## GENDERPRÜFUNG

**Fachhochschule Nordwestschweiz FHNW  
Hochschule für Gestaltung und Kunst HGK  
Standort Zollfreilager/Dreispietz, Basel**

Zürich / Bern, 17.03.2010

Abbildung 8: Luftaufnahme Kunstfreilager Dreispitz, Münchenstein

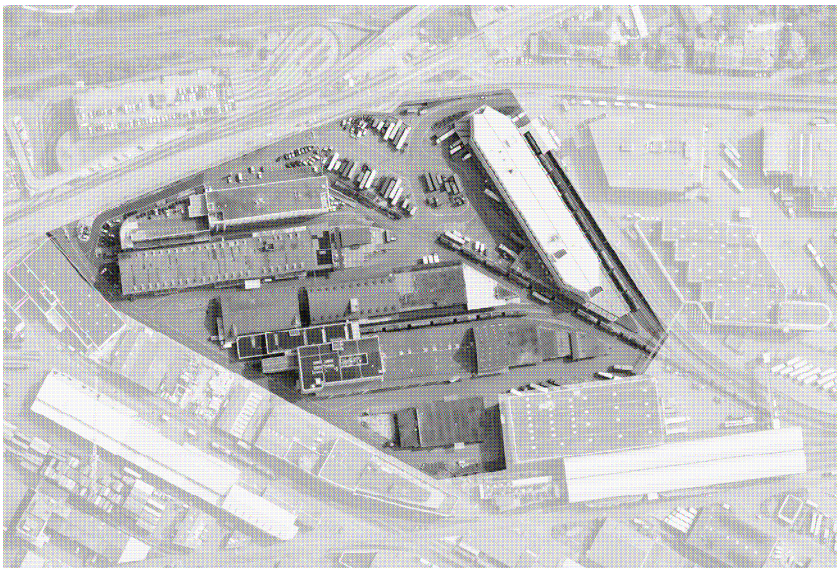
<b>Kriterium A1</b>	
Identität des Areals innerhalb der Stadtöffentlichkeit	
<b>Ausgangslage Bauprojekt</b>	
<ul style="list-style-type: none"> <li>- Dreispitzareal als Entwicklungsschwerpunkt, Gelände der Hochschule wird öffentlich</li> </ul>	
<b>Beurteilung</b>	
→	bedingt gendergerecht, Kriterium teilweise erfüllt
<b>Erläuterung zur Beurteilung</b>	
<ul style="list-style-type: none"> <li>- Ein ehemaliges Industrieareal wird mit Dienstleistungsbetrieb: Hochschule, Galerie, Kunsthallen aufgewertet.</li> <li>- Günstige Auswirkungen für Stadt und Land. Gute Lage, in der Nähe der Naherholungszone Brüglingenpark.</li> <li>- Areal ist offen: Wird Teil des öffentlichen Raumes.</li> <li>- Gemäss Quartierplan ist folgender Nutzungsmix auf dem Areal vorgesehen: Rund 28'000m<sup>2</sup> für den Hochschulbetrieb, 21'700m<sup>2</sup> für Wohnungen, 7'200m<sup>2</sup> für Dienstleistungen und 1'000m<sup>2</sup> für Kleingewerbe.</li> </ul>

<b>Hinweise für weitere Planungsschritte</b>	
<ul style="list-style-type: none"> <li>- Industrieareale sind sehr attraktive Gebiete für GestalterInnen – das hat einen günstigen Einfluss auf die Kreativität der Nutzer, einen negativen Einfluss auf das Sicherheitsempfinden (unübersichtlich bei Nacht da grosse, meist schlecht beleuchtete Areale, eher männliche Nutzer, kaum öffentliche Nutzungen).</li> <li>- Mittelfristig gemischte Nutzung des Areals wichtig (Wohnen, Einkaufen, etc. in der Nähe). Auch Alltagsaktivitäten einplanen – nicht nur öffentliche, repräsentative Nutzung. Ausser einem Minimum an 20'000m<sup>2</sup> Wohnfläche sind die Nutzungen im Quartierplan nicht verbindlich festgelegt.</li> <li>- Es fehlt die städtebauliche Anbindung zum Brüglingenpark (Vernetzung der Entwicklungsschwerpunkte im Stadtkörper).</li> </ul>

<b>Kriterium A2</b>	
Mobilität, Erreichbarkeit, Zirkulation auf dem Areal	
<b>Ausgangslage Bauprojekt</b>	
- Dreispitzareal als öffentlicher Verkehrsknotenpunkt	
<b>Beurteilung</b>	
➤	gendergerecht, Kriterium weitgehend erfüllt
<b>Erläuterung zur Beurteilung</b>	
<ul style="list-style-type: none"> <li>- Lage relativ zentral.</li> <li>- Areal ist offen: wird Teil des öffentlichen Raumes. Das ist ein Vorteil für die Erreichbarkeit und die Zirkulation, ein Nachteil für die Sicherheit.</li> <li>- Gute Erreichbarkeit mit öffentlichen Verkehrsmitteln: Tramhaltestelle vor der Tür, S-Bahn i. d. Nähe.</li> <li>- Freie Zirkulation zu Fuss und mit dem Fahrrad auf dem ganzen Areal.</li> <li>- Sorgfältige Planung der Veloparkplätze.</li> <li>- Guter Zubringerdienst, Einstellhalle im UG.</li> <li>- Zutritt zu TP2 auch behindertengerecht dank Nutzung vorh. Lastenaufzüge.</li> <li>- Autoverkehr getrennt und auf das Minimum reduziert.</li> </ul>

<b>Hinweise für weitere Planungsschritte</b>	
<ul style="list-style-type: none"> <li>- Da Frauen weniger Zugang zum eigenen PKW haben, ist die Lage sowie die sehr gute Zirkulation auf dem Areal zu begrüßen.</li> <li>- Die Frage der Lage der neuen Tramhaltestelle soll im Zusammenhang mit den unmittelbar daneben liegenden Nutzungen gelöst werden: z.B. Kiosk offen bis spät in die Nacht, öffentliche Gaststätte (z.B. EG Transitlager,...). Da Güterbahnhof auf der gegenüberliegenden Strassenseite, soll man sich fragen, ob die Lage für eine neue Haltestelle hier günstiger ist als beim Transitlager.</li> <li>- Da die Oslostrasse eine sehr wichtige Verbindung für die NutzerInnen ist und dem motorisierten Verkehr zugänglich ist, Schutzmassnahmen zu Beginn treffen.</li> <li>- Da die Oslostrasse mit Veloparkplätzen seitlich belegt wird, auf freien Zutritt zu Lastenaufzügen für Behinderte achten.</li> <li>- Signaletik: Konzept Leitsystem zum Areal und auf dem Areal erstellen (Orientierung auch für auswärtige Besucherinnen und Besucher gewährleisten).</li> </ul>

<b>Kriterium A3</b>	
Umfeld- und Aussenraumqualität, räumlicher Abschluss	
<b>Ausgangslage Bauprojekt</b>	
- Umnutzung eines Industrieareals	
<b>Beurteilung</b>	
→	bedingt gendergerecht, Kriterium teilweise erfüllt
<b>Erläuterung zur Beurteilung</b>	
<ul style="list-style-type: none"> <li>- Industrieareale sind vom gestalterischen Standpunkt aus sehr attraktive Gebiete. Das hat einen günstigen Einfluss auf die Kreativität der Nutzerinnen und Nutzer.</li> <li>- Die historische Gebäudestruktur kann dank der öffentlichen Nutzung erhalten werden.</li> <li>- Grosse Aussenräume alternieren mit kleinen, intimen Flächen.</li> <li>- Der räumliche Abschluss des Areals ist hier eine besonders wichtige Thematik, da Areal nun offen, ohne Abschränkungen.</li> <li>- Der zentrale Platz ist als fliessender Raum mit raumaktivierenden Elementen konzipiert.</li> <li>- Keine Erholungsräume in unmittelbarer Nähe.</li> </ul>

<b>Hinweise für weitere Planungsschritte</b>	
<ul style="list-style-type: none"> <li>- Der Gestaltung und Funktion des kleinen dreieckförmigen Gebäudes unmittelbar neben der Hochschule, direkt an der Strasse besonders grosse Beachtung schenken.</li> <li>- Verbindung zum Naherholungsraum gewährleisten (Brüglingspark)</li> <li>- Allergietauglichkeit der Bäume beachten</li> <li>- Nördliche Begrenzung zum Citroen-Händler besonders beachten, da an dieser Stelle bis maximal 24 m Höhe aufgestockt werden kann (Teilplan Bebauung und Freiraum).</li> <li>- Umsetzung des gedeckten Veloparkplatzes als Raumbegrenzungsmaßnahme.</li> <li>- Erholungsräume auf dem Areal schaffen oder Brüglingspark direkt anbinden.</li> </ul>
